OGGETTO: INTEGRAZIONI DOCUMENTALI RICHIESTE IN FASE DI CONFERENZA DI SERVIZI RELATIVA ALLE OPERE DI "STRALCIO FUNZIONALE OPERE CONOIDE 1: INTERVENTI DI MITIGAZIONE DEL RISCHIO IDROGEOLOGICO DI PISOGNE CHE INTERESSA L'ABITATO, LE INFRASTRUTTURE STRATEGICHE E STORICHE - Codice Univoco 1113-2024-BS-69 - CUP: D58H25000200002"

[Trasmissione integrazioni Progetto Fattibilità Tecnico-Economica](#)

A seguire si riporta per punti il riscontro alle integrazioni richieste da FERROVIENORD S.p.A.

Fascia di rispetto pozzi e sorgenti (r - 200m e r- 10 m tutela assoluta)

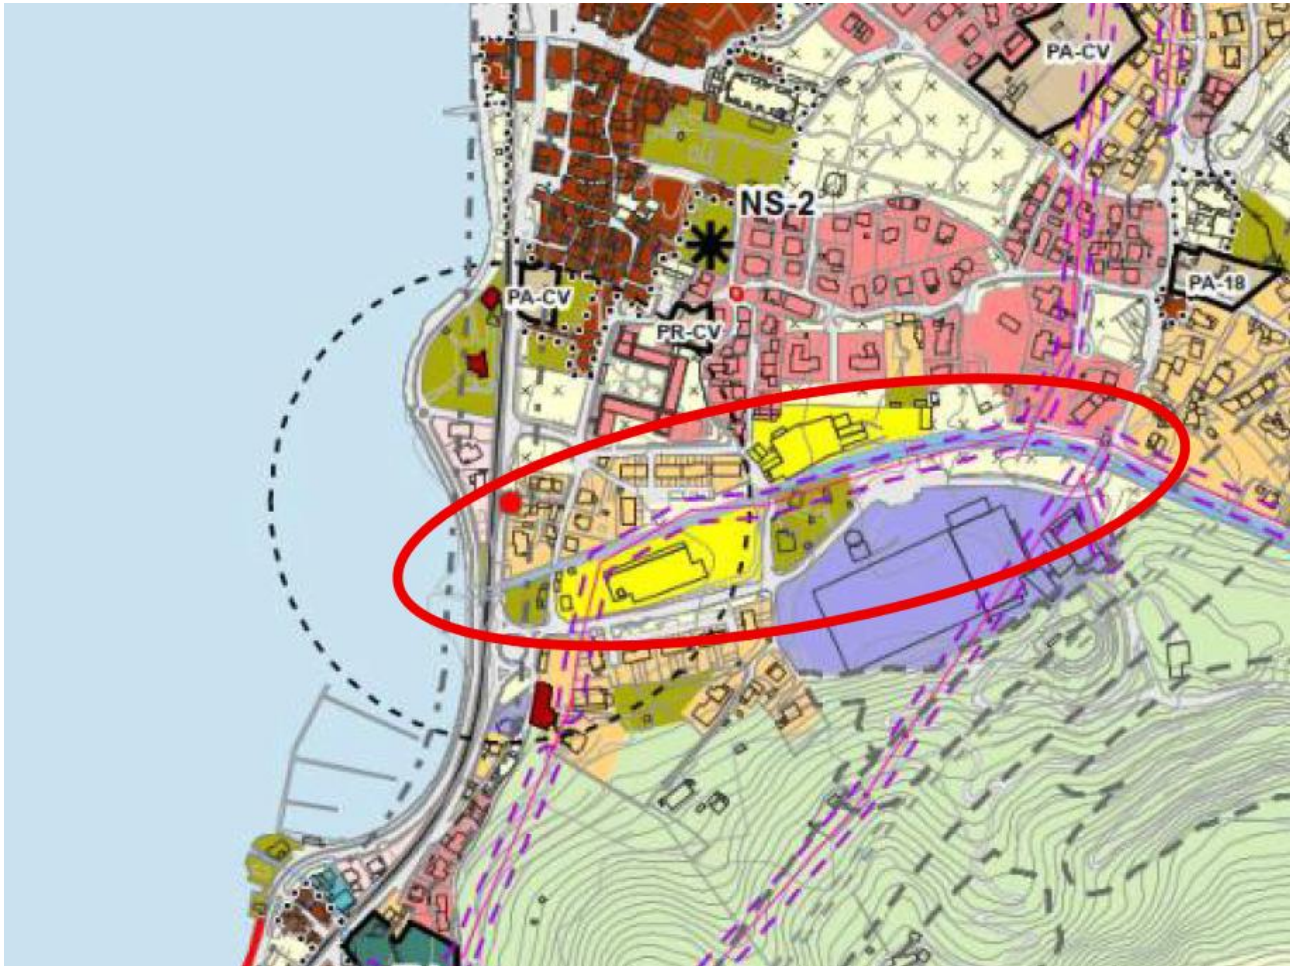
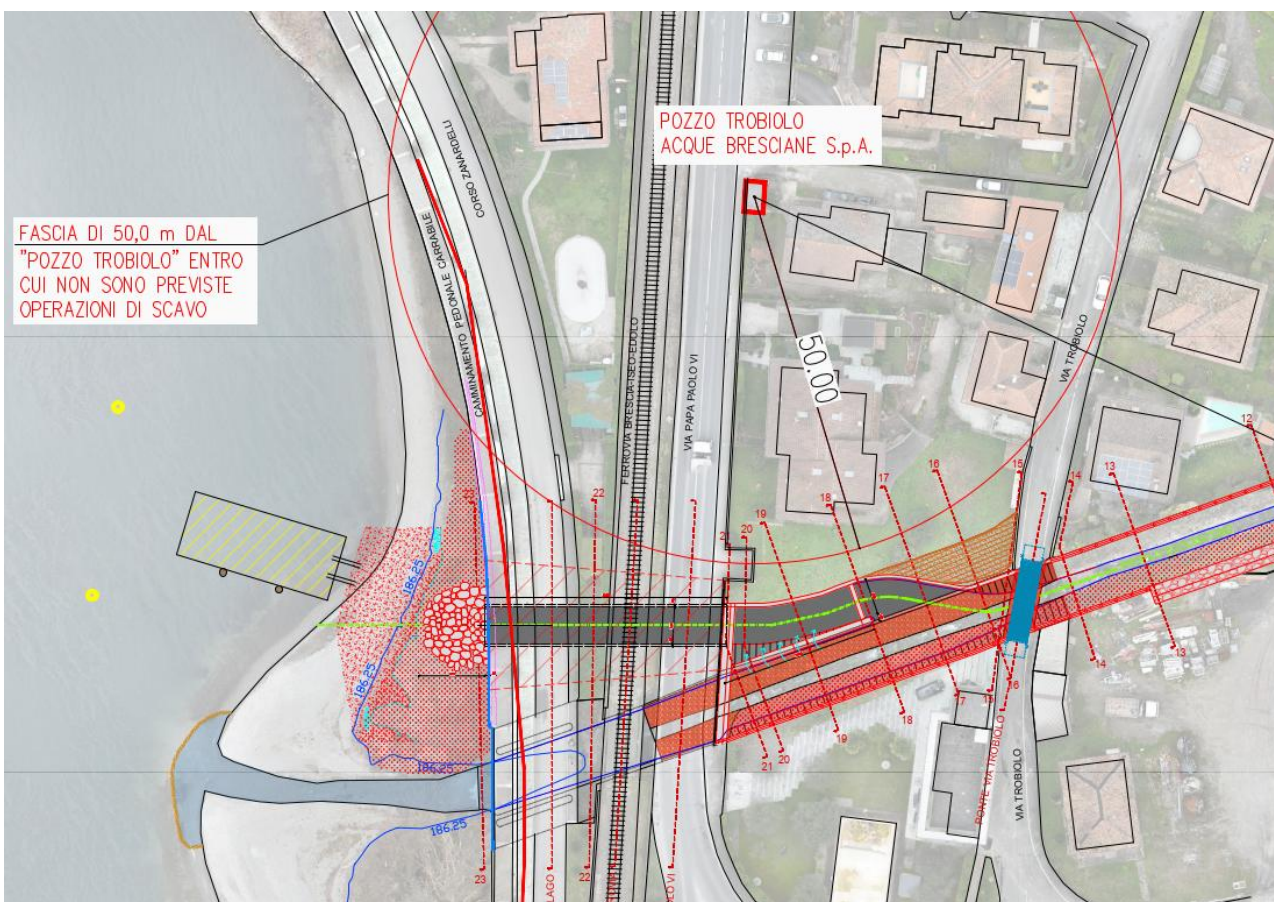
Con riferimento all'oggetto, lo Scrivente Ufficio non è in grado di esprimere le valutazioni richieste in quanto, negli elaborati progettuali, non si ravvisano elementi atti ad individuare puntualmente e cartograficamente le Zone di Rispetto interessate dagli interventi di scavo.

Si chiede pertanto di fornire la necessaria rappresentazione cartografica delle singole ZR, in scala adeguata (1:2000) con evidenziati i relativi volumi di scavo nonché tutte le informazioni utili a riguardo.

A seguire si propone un estratto Google Maps che evidenzia la posizione del "Pozzo Trobiolo" in relazione al limite esterno in destra idraulica interessato dagli scavi per la realizzazione dello scolmatore di progetto (linea verde).

All'interno del documento progettuale "512-01-T0003_RELAZIONE PAESAGGISTICA", è stata precedentemente inserito un estratto della Tavola V.PR.01 Carta delle regole – Sintesi del Piano delle Regole del PGT del comune di Pisogne, dove è evidenziata la presenza di una fascia di rispetto di pozzi e sorgenti, che è definita pari a 200 m e una fascia di tutela assoluta di 10 m.

Dal rilievo topografico elaborato a supporto degli elaborati grafici progettuali realizzati, emerge che la fascia di rispetto di 200 m include al suo interno tutti gli interventi di progetto, ad eccezione solo di quelli posti in corrispondenza e a monte di via del Mulino, comunque ininfluenti nel complessivo conteggio del volume di scavo stimato per i lavori e definito all'interno del documento "512-01-T0007_RELAZIONE DI GESTIONE DELLE MATERIE E DEI RIFIUTI", a cui si rimanda per ulteriori dettagli.

Inoltre, facendo riferimento agli elaborati progettuali planimetrici, si ha che le aree interessate dagli scavi per la realizzazione dello scolmatore di progetto e dei muri di sponda in destra idraulica a monte di esso, comprese le relative ciabatte di fondazione, sono poste ovunque ad una distanza superiore a 50,00 m dal "Pozzo Trobiolo".

A tal proposito, tenuto conto della morfologia dell'area e della tipologia di suolo, si ritiene che possano escludersi interferenze di ogni tipo tra gli scavi in progetto e l'attività di emungimento dal "Pozzo Trobiolo".
